清苑大棚工程设计变更申请表

工程名称：京港澳高速公路京石段清苑收费大棚维修改造工程（二次）DP-2标段

变更通知单

项目名称	京港澳高速公路京石段清苑收费站	变更编号	变更-01
工程名称	收费大棚维修改造工程	工程编号	2022-07-2
设计单位	河北建研建筑设计有限公司	专 业	建筑
审 定	审 核 张永生	专业负责人	校 对 董素敏
变更原因	针对现场情况完善设计

A轴~B轴立面图 1:150

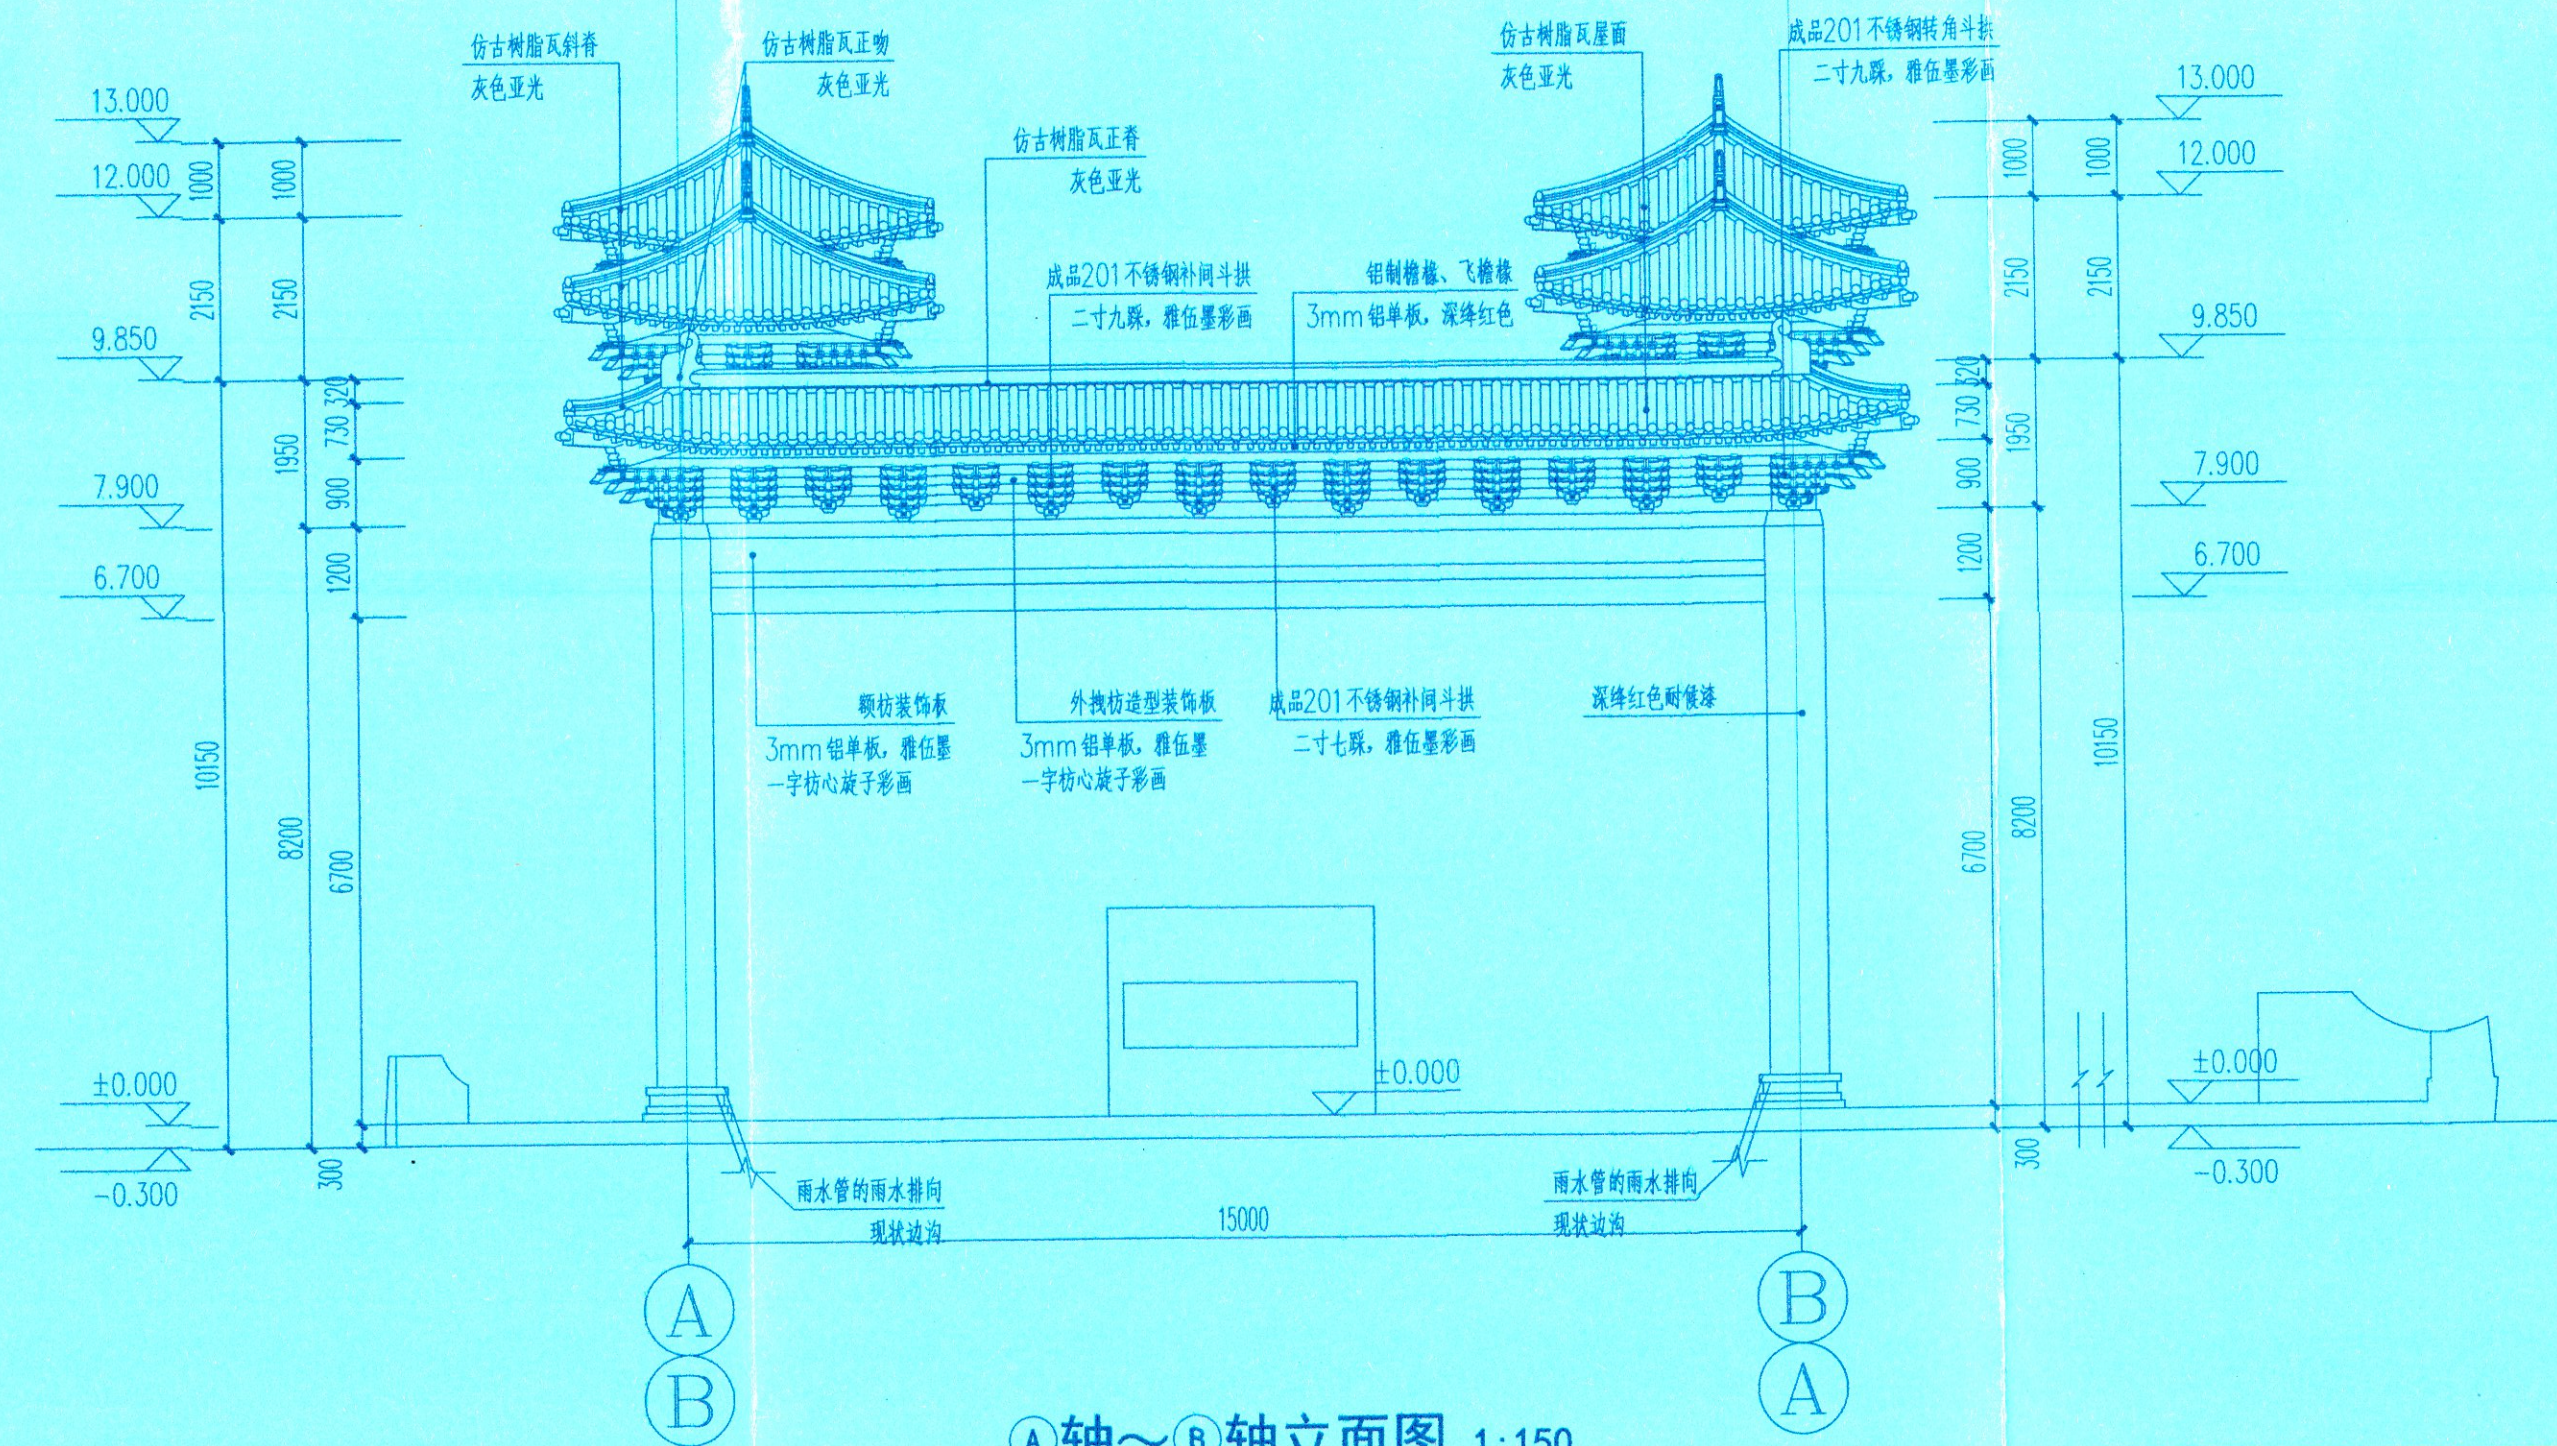
6、钢架内侧增设0.8厚Q235优质钢单层压型钢板及相应龙骨，增强钢架防雨防风性能，详见建施替-05、07。
